**Comune di Empoli**

# PIANO OPERATIVO

## Sintesi delle osservazioni presentate a seguito della riadozione e proposta di controdeduzioni

**Febbraio 2026**

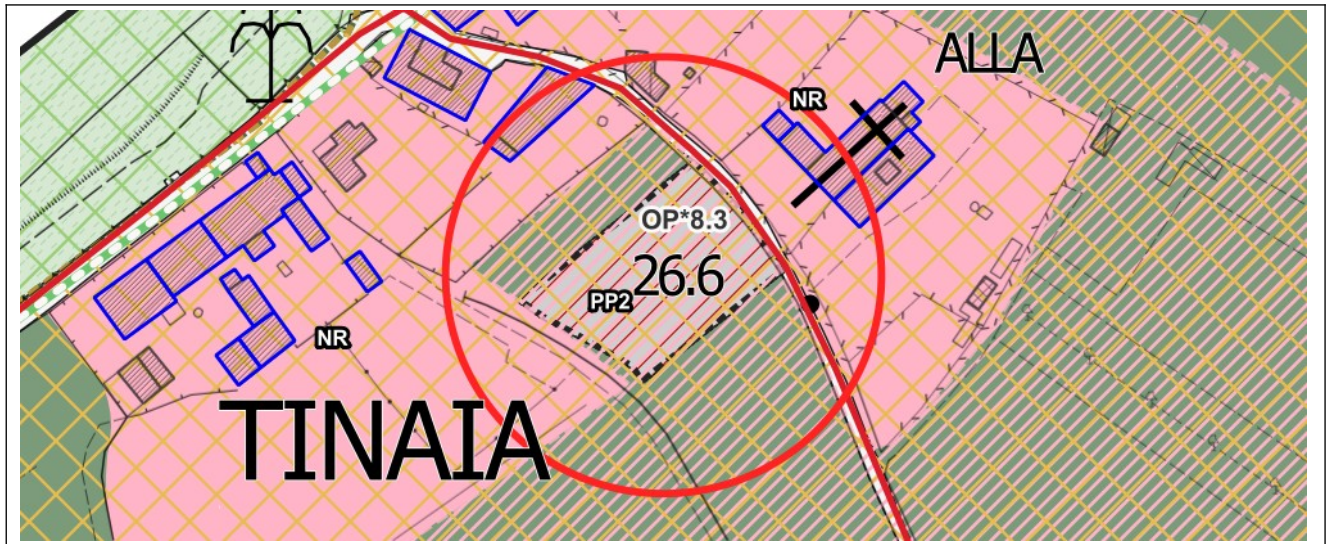
<b>OSSERVAZIONE N. 1</b>		
<b>Richiedente/Prot.</b>	<b>Individuazione</b>	<b>Territorio</b>
<b>Assunta Pallotta/Ferraro Pasquale</b> prot. <b>70638</b> del <b>18/09/2025</b>	Via di Cortenuova F. 9 Pll. 1	<b>Cortenuova</b>
<b>Sintesi dell'Osservazione:</b> Modifica del parcheggio pubblico di progetto lungo strada previsto dal Piano Operativo per cui vengono ipotizzate due alternative	<b>Proposta di controdeduzione:</b> La proposta dell'osservante risulta non pertinente, poichè riguarda previsioni non oggetto di nuova adozione o riadozione.  <b>Non accolta</b>	
<b>Proposta ufficio: Non accolta</b>		
<b>Modifiche apportate:</b>

**STATO IN APPROVAZIONE**

**OSSERVAZIONE N. 5**

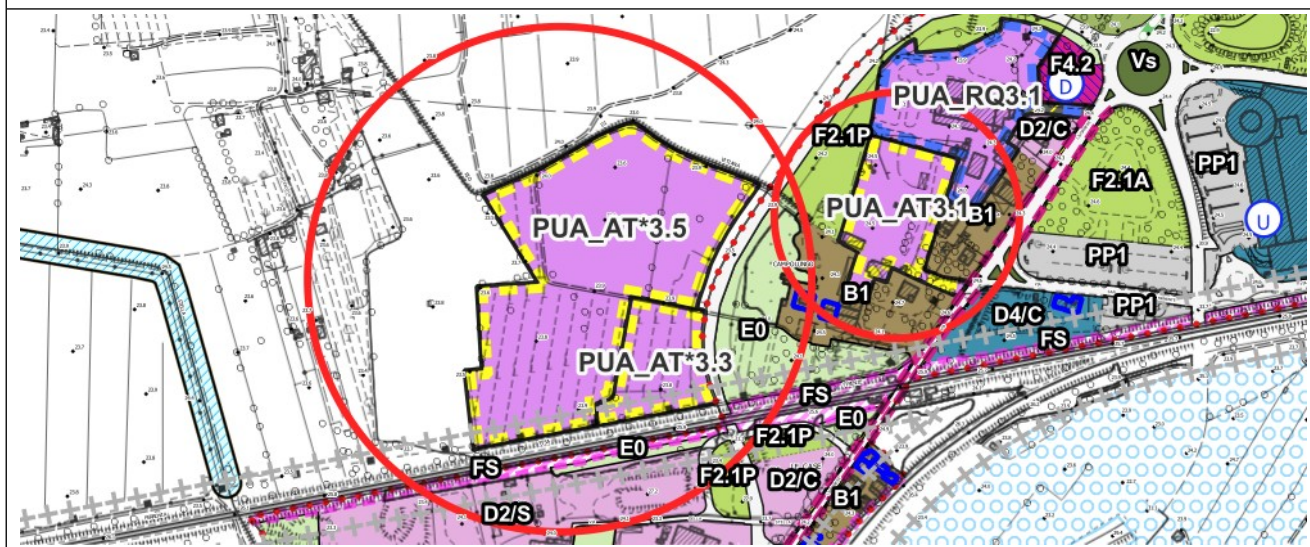
Richiedente/Prot.	Individuazione	Territorio
<p><b>Roberto Pozzolini</b> (legale rappresentante della Soc. Immobiliare Empoli Vecchio S.r.l) prot. <b>94330</b> del <b>16/12/2025</b></p>	<p>Via Livornese - PUA_AT*3.5 Loc. Le Case F. 22 PII. 736, 467, 124, 471, 472, 468, 490, 464, 466, 488, 489, 465, 6, 7, 463</p>	<p><b>Empoli</b></p>
<p><b>Sintesi dell'Osservazione:</b> Modificare l'art. 5 comma 1 della scheda norma PUA_AT*3.5 per rendere attuabile lo spostamento dell'attività esistente adesso operante sull'area del PUA_AT3.1.</p>	<p><b>Proposta di controdeduzione:</b> La modifica risulta necessaria per non interrompere l'attività attualmente operante sull'area del PUA_AT 3.1 durante i lavori di attuazione del PUA_AT 3.5, e rendere quindi economicamente sostenibile l'intervento. Per permettere il raccordo con la scheda PUA_AT 3.1, quale area di decollo, si propone anche la modifica dell'art. 6 comma 1 di quest'ultima. <b>Accolta</b></p>

<p><b>Proposta ufficio: Accolta</b></p>		
<p><b>Modifiche apportate: Allegato B - Schede Norma</b></p>

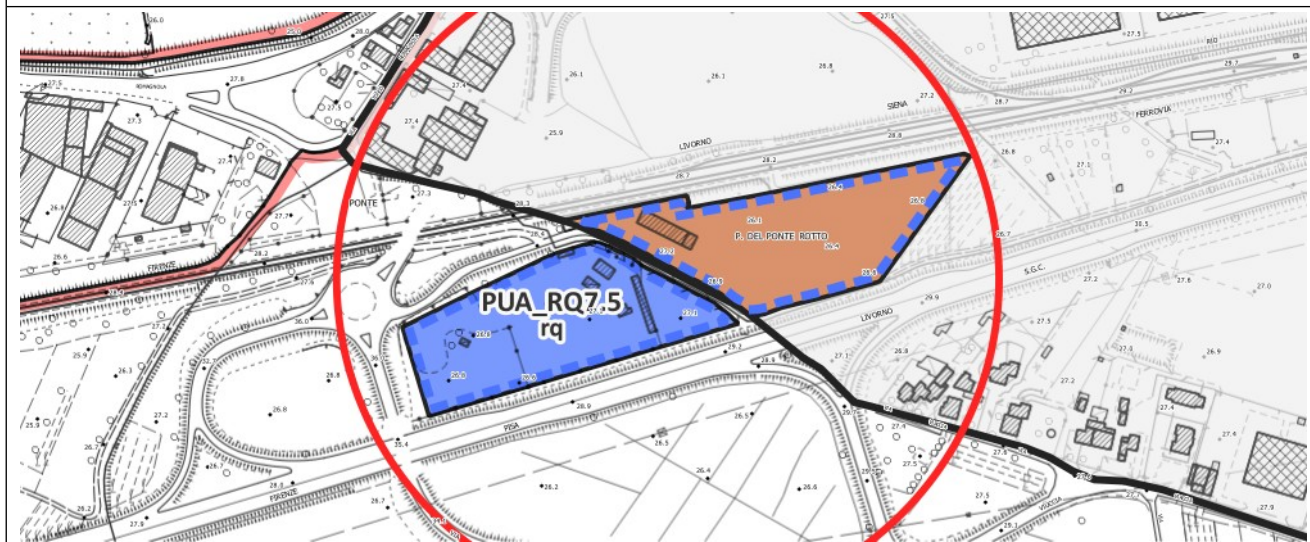
<b>OSSERVAZIONE N. 6</b>		
<b>Richiedente/Prot.</b>	<b>Individuazione</b>	<b>Territorio</b>
<p><b>Giuseppe Bellucci</b> (legale rappresentante della Soc. Bagnoli Edilizia S.r.l.) prot. <b>94696</b> del <b>17/12/2025</b></p>	<p>Via Viaccia - PUA_RQ7.5 F. 20 Pll. 312, 236, 174, 285, 311, 313</p>	<p><b>Empoli</b></p>
<p><b>Sintesi dell'Osservazione:</b> Proposta di modifiche non sostanziali alla scheda norma PUA_RQ7.5 per una più adeguata rifunzionalizzazione dell'area rispettando l'esigenza di dare continuità all'attività esistente:</p>	<p><b>Proposta di controdeduzione:</b></p>	
<p>1. modifica dei parametri urbanistico-edilizi prevedendo una Superficie Edificabile di 1200 mq, considerando che rappresenta solo il 5% della Superficie territoriale, e un'altezza del fronte pari a 8,5 ml;</p>	<p>1. La previsione di sola nuova SE, invece del riuso, contrasta con l'impostazione della scheda norma che si basa sul recupero delle volumetrie esistenti; si propone quindi di inserire la possibilità di aumentare la SE esistente legittima del 10%, a condizione che questa SE aggiuntiva venga realizzata a seguito della demolizione dei manufatti esistenti e del recupero della relativa SE esistente legittima. Si ritiene meritevole di accoglimento invece l'aumento dell'altezza del fronte come proposto. Con l'occasione si corregge un refuso alla pagina 26 dell' Allegato D come controdedotto con Del. C.C. n. 74 del 18/09/25 sul dimensionamento della previsione, che ricade in territorio aperto e non urbanizzato.</p> <p><b>Parzialmente accolta</b></p>

<p>2. eliminare al paragrafo 5 i riferimenti alla SE esistente, indicando solo la SE massima di 1200 mq;</p>	<p>2. In base a quanto riportato al punto 1 si ritiene la proposta non accoglibile.</p> <p><b>Non accolta</b></p>	
<p>3. eliminare nel paragrafo 5 "previa demolizione preliminare degli edifici esistenti" come modalità di attuazione, e inserire la possibilità di attuazione per stralci funzionali che consenta la rifunzionalizzazione dell'area senza interruzione dell'attività esistente, subordinando l'agibilità dei nuovi edifici alle demolizioni individuate nel piano di recupero;</p>	<p>3. La modifica risulta necessaria per non interrompere l'attività esistente e rendere quindi economicamente sostenibile l'intervento. Si propone di inserire in scheda norma la possibilità di intervenire per lotti funzionali, con la prescrizione per cui l'agibilità dei nuovi edifici sarà ammessa dopo la demolizione e il recupero degli edifici esistenti.</p> <p><b>Parzialmente accolta</b></p>

4. redazione del Piano di recupero nelle more di approvazione del Piano Operativo.

4. La proposta risulta in contrasto con la normativa sovraordinata vigente.

**Proposta ufficio: Parzialmente accolta**

**Modifiche apportate: Allegato B - Schede Norma, Allegato D - Dimensionamento**

**OSSERVAZIONE N. 8**

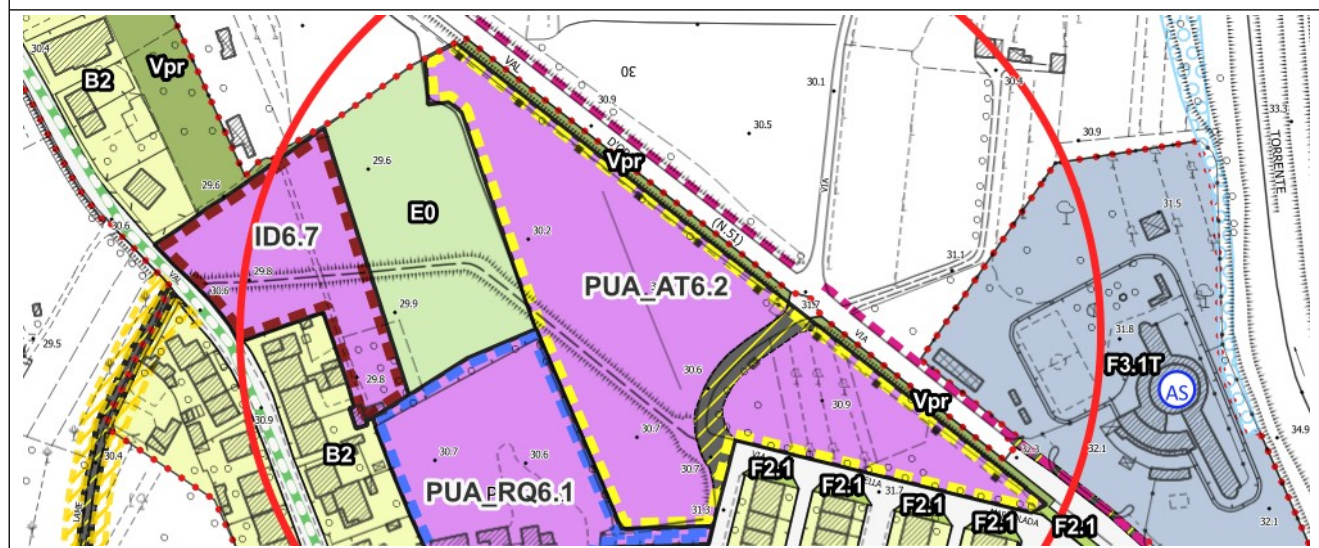
Richiedente/Prot.	Individuazione	Territorio
<p><b>Paolo Pobega/ Federica Feci</b> (Curatori fallimentari della Soc. Consorzio Etruria S.c.r.l. in liquidazione) prot. <b>95294</b> del <b>19/12/2025</b></p>	<p>Via Val D'Orme - PUA_AT6.2 F. 29 PII. 979, 980, 981, 982, 983, 984, 985 F30 PII. 35, 37, 122, 441, 1107, 1108, 1109, 1110</p>	<p><b>Pozzale</b></p>
<p><b>Sintesi dell'Osservazione:</b> Modificare le quantità di Superficie Edificabile previste dalla scheda PUA AT_6.2 per le destinazioni residenziale e ERP, fornendo tre soluzioni alternative in modo da rendere l'intervento economicamente sostenibile</p>	<p><b>Proposta di controdeduzione:</b> La proposta dell'osservante risulta non pertinente, poichè riguarda previsioni non oggetto di nuova adozione o riadozione. <b>Non accolta</b></p>	
<p><b>Proposta ufficio: Non accolta</b></p>		
<p><b>Modifiche apportate:</b></p>

**STATO IN APPROVAZIONE**

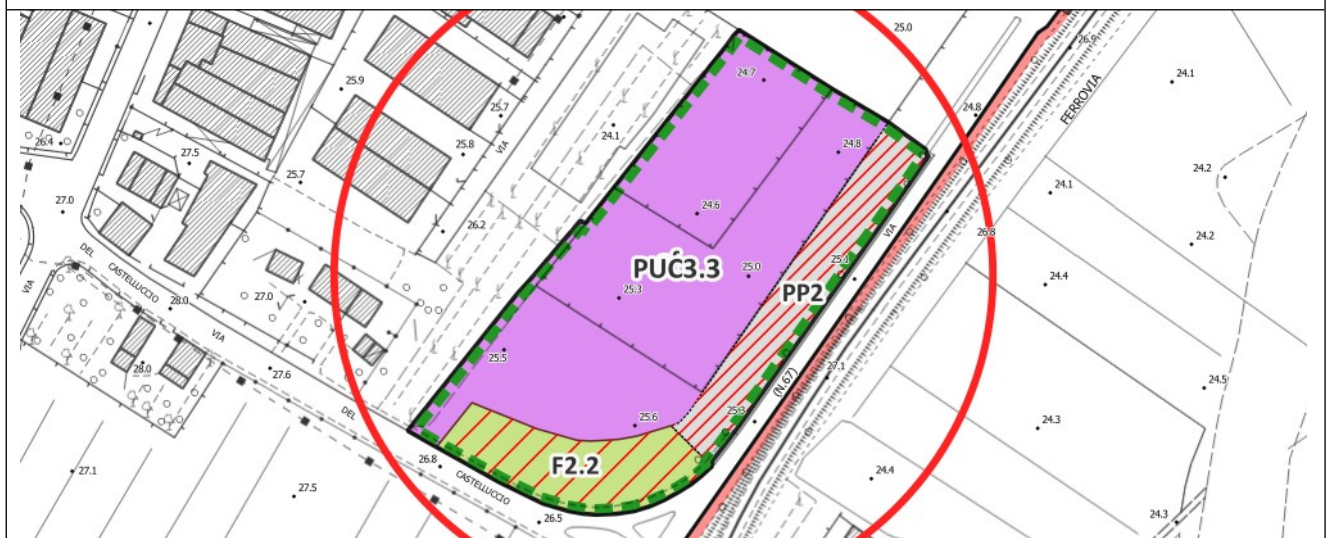
1. superficie Edificabile di almeno 8.000 mq e Indice di Copertura almeno 50% per tutte le destinazioni, come da proposta allegata, in cui si propone 6000 mq di SE a destinazione industriale e 2000 mq di SE a destinazione commerciale;	1. Ferma restando la necessaria verifica delle condizioni indicate nelle schede di fattibilità, la proposta dell'osservante risulta accoglibile, e si propone quindi di aumentare la SE massima edificabile a 8000 mq, mantenendo il limite di 2000 mq massimi a destinazione commerciale per mancanza di dimensionamento. Si conferma l'IC di scheda norma, già pari al 50%. <b>Accolta</b>

2. mantenimento dell'attuale accesso da Via del Castelluccio, con riduzione dell' area verde da 2.200 mq a 1.900 mq circa;	2. Si ritiene accoglibile la richiesta di un accesso da via del Castelluccio, se ammissibile secondo le norme del Codice della Strada; risulta però opportuno mantenere le quantità di verde pubblico previste in scheda, che possono essere recuperate in altre aree del comparto. <b>Parzialmente accolta</b>

3. togliere in scheda norma il rimando al prelievo del dimensionamento dalle zone D (nota del paragrafo 4);	3. La proposta dell'osservante risulta accoglibile in quanto la nota sotto la tabella del paragrafo 4 riguarda un'attività, il prelievo dal dimensionamento, da svolgersi d'ufficio, quindi non di competenza del soggetto attuatore della scheda, risultando quindi poco chiara nel contesto prescrittivo della scheda. <b>Accolta</b>

4. incrementare la Superficie Edificabile prevista per la destinazione commerciale al dettaglio almeno a 3.000 mq.	4. Considerato quanto espresso nel punto 1, la proposta non può essere accolta. <b>Non accolta</b>	
<b>Proposta ufficio: Parzialmente accolta</b>		
<b>Modifiche apportate: Allegato B - Schede Norma, Allegato D - Dimensionamento</b>		
<b>STATO RIADOTTATO</b>

STATO IN APPROVAZIONE

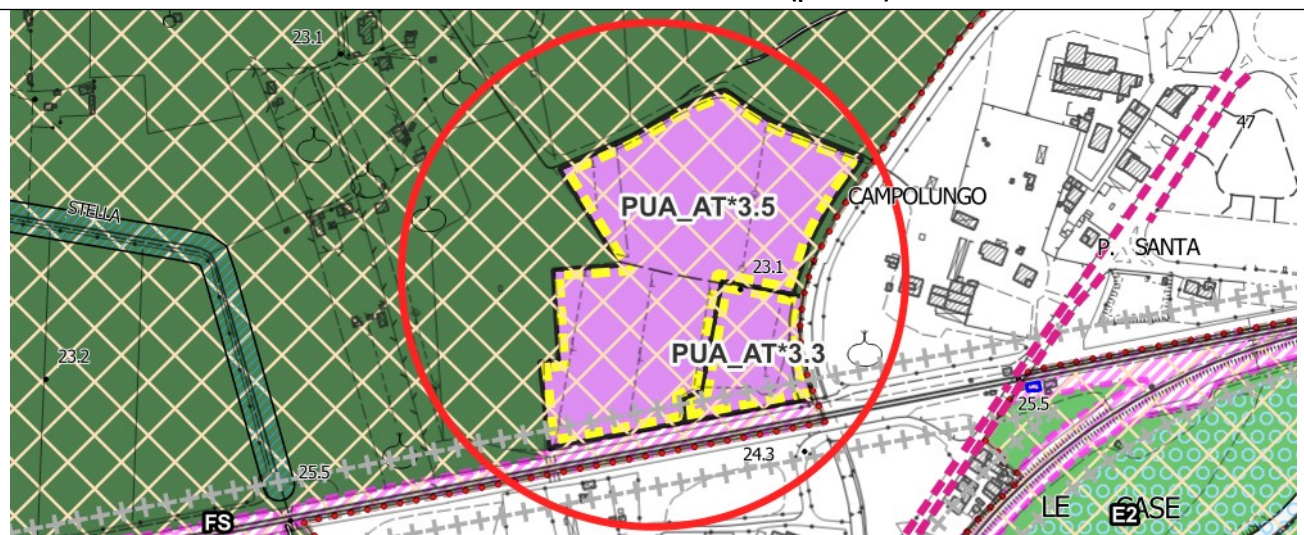
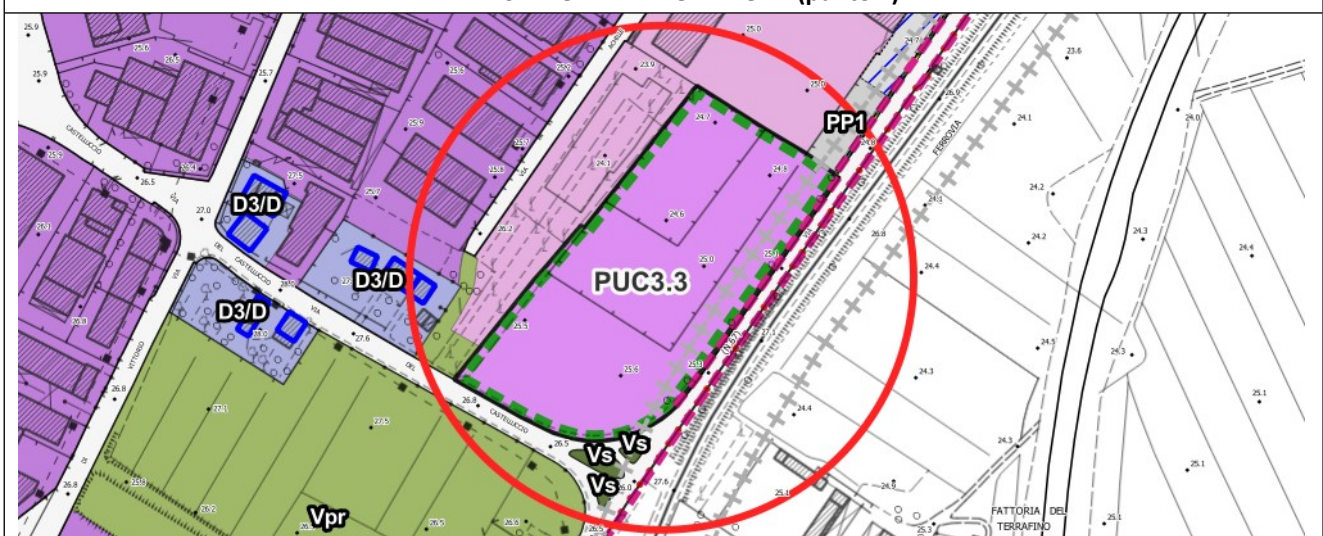
<p>3. Stralciare la scheda PUA_AT*3.5 (deposito materiali Loc. Le Case - Via Livornese) considerata la pericolosità P3 dell'area, le criticità di deflusso e ristagno delle acque e il potenziale rischio di contaminazione della falda.</p>	<p>3. La fattibilità idraulica è stata valutata con l'apposito studio ed è sostenibile alle condizioni imposte dalle apposite schede tecniche.</p> <p><b>Non accolta</b></p>

4. Sospendere l'iter relativo alla scheda PUC 3.3 non rinvenibile nel documento PO\_All\_B\_Schede Norma (Loc. Terrafino):

- a) chiarire l'origine della scheda e specificando se trattasi di nuovo intervento introdotto in sede di riadozione;
- b) mettere a disposizione la documentazione completa di riferimento (scheda norma, cartografica, relazione, perimetrazione);
- c) garantire, qualora si tratti di nuovo intervento non precedentemente pubblicato, il riavvio dei termini di osservazione.

4. In merito alla Scheda norma PUC 3.3 si rileva che si tratta di nuova previsione inserita tra le aree oggetto di riadozione (come specificato nell'apposito elaborato) con la Del. C.C. n. 74 del 18/09/25 e correttamente visibile nella documentazione pubblicata, e nello specifico:

- "Aree oggetto di riadozione" pg. 8
- "All. B\_ Schede norma" pg. 40 (stato modificato) pg. 47 (stato sovrapposto)
- "Tav.03.15 - Disciplina del Territorio urbanizzato".

**STATO IN APPROVAZIONE (punto 3)**

**STATO IN APPROVAZIONE (punto 4)**

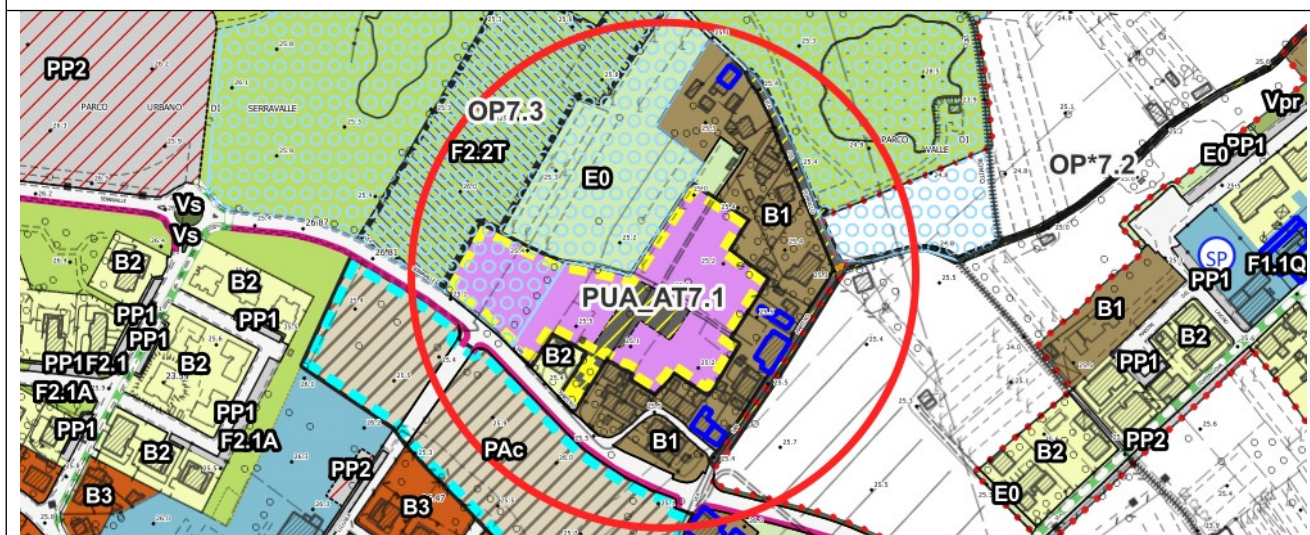
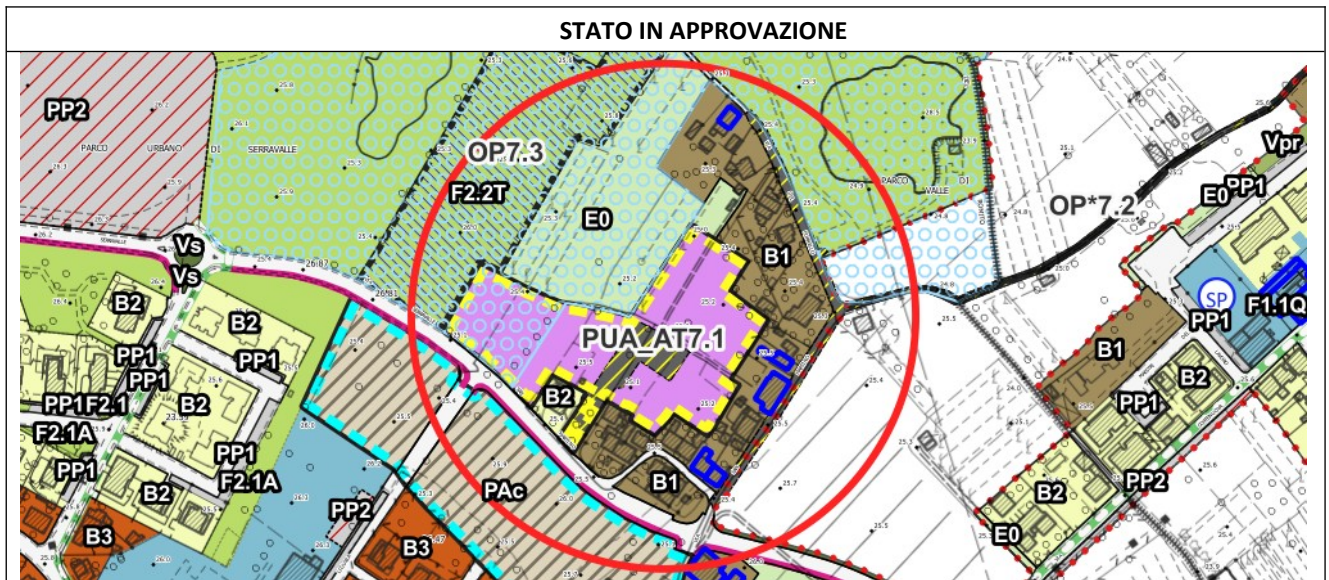
1. altezza del fronte a 11 m, per una migliore distribuzione dell'edificato, considerato il rischio idraulico dell'area;	1. Si ritiene l'osservazione non accoglibile, come anche controdedotto all'osservazione n. 147 fatta al P.O. adottato (approvazione controdeduzioni Del. C.C. n. 74 del 18/09/2025), in quanto l'altezza indicata dalla scheda norma risulta già coerente con le altezze presenti nel tessuto edilizio circostante a nord di Via di Serravalle.  <b>Non accolta</b>

2. eliminazione dell'obbligo di sistemazione e ampliamento di Via S.Martino-Via del Fornello quale opera extra comparto, in quanto renderebbe economicamente insostenibile l'intervento;	2. Quanto rilevato dall'osservante risulta condivisibile e si propone di stralciare la previsione dell'opera extracomparto dalla scheda, allo scopo di permettere l'effettiva attuazione dell'intervento.  <b>Accolta</b>

3. considerata la collocazione dell'intervento, limitare la dotazione di verde pubblico di progetto (F2.2) alle quantità previste da DM 1444/68, eliminando così la necessità di monetizzazione qualora dalle verifiche richieste, le quantità indicate in scheda risultassero maggiori e non reperibili.	3. La quantità di verde attrezzato è già stata valutata in sede di riadozione della previsione a seguito del parziale accoglimento della osservazione n. 201 al PO adottato nel 2024. Non si ritiene quindi opportuno l'accoglimento della riduzione richiesta.  <b>Non accolta</b>	
<b>Proposta ufficio: Parzialmente accolta</b>		
<b>Modifiche apportate: Allegato B - Schede Norma; Tavola 3.4 Disciplina del territorio urbano</b>

STATO RIADOTTATO

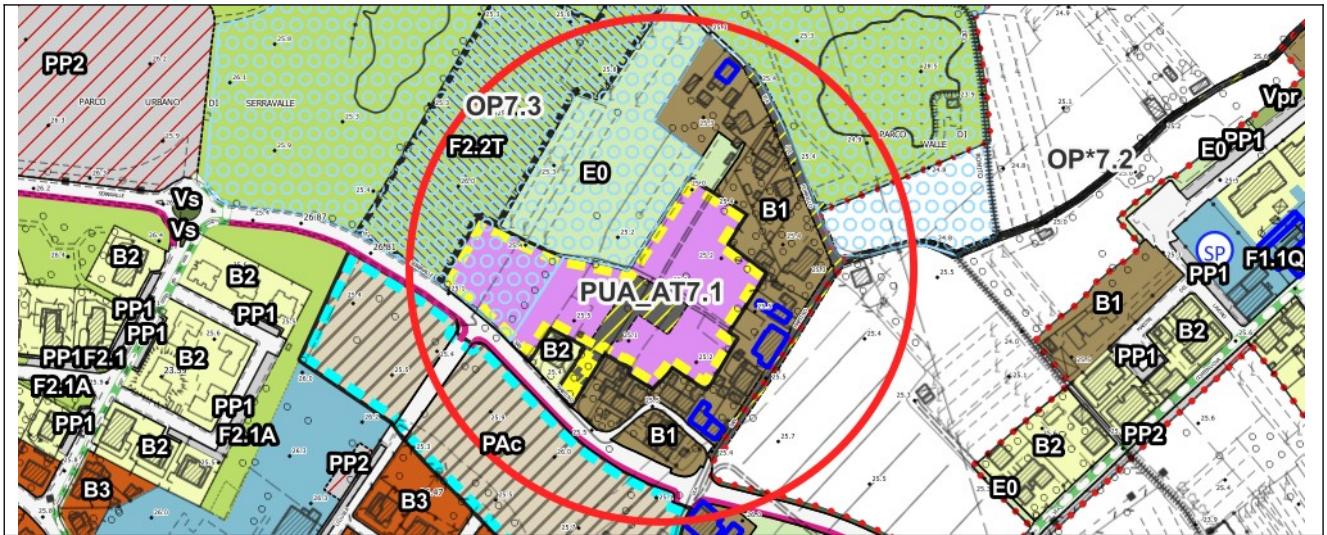
OSSERVAZIONE N. 18		
Richiedente/Prot.	Individuazione	Territorio
<p><b>Remo Fontanelli</b> (Rappresentante legale della Soc. Edilfutura S.r.l.) prot. <b>97217 del 29/12/2025</b></p>	<p>Via di Serravalle PUA_AT7.1 F. 3 Pll. 171, 177, 179, 271, 1936</p>	<p><b>Serravalle</b></p>
<p><b>Sintesi dell'Osservazione:</b> Escludere dalla scheda norma PUA_AT7.1 l'ampliamento della viabilità pubblica extracomparto di Via S.Martino-Via del Fornello</p>	<p><b>Proposta di controdeduzione:</b> In accoglimento anche dell'osservazione n. 17, quanto rilevato dall'osservante risulta condivisibile e si propone di stralciare la previsione dell'opera extracomparto dalla scheda, allo scopo di permettere l'effettiva attuazione dell'intervento. <b>Accolta</b></p>	
<p><b>Proposta ufficio: Accolta</b></p>		
<p><b>Modifiche apportate: Allegato B - Schede Norma; Tavola 3.4 Disciplina del territorio urbano</b></p>		
<p><b>STATO RIADOTTATO</b></p>

<p><b>STATO IN APPROVAZIONE</b></p>
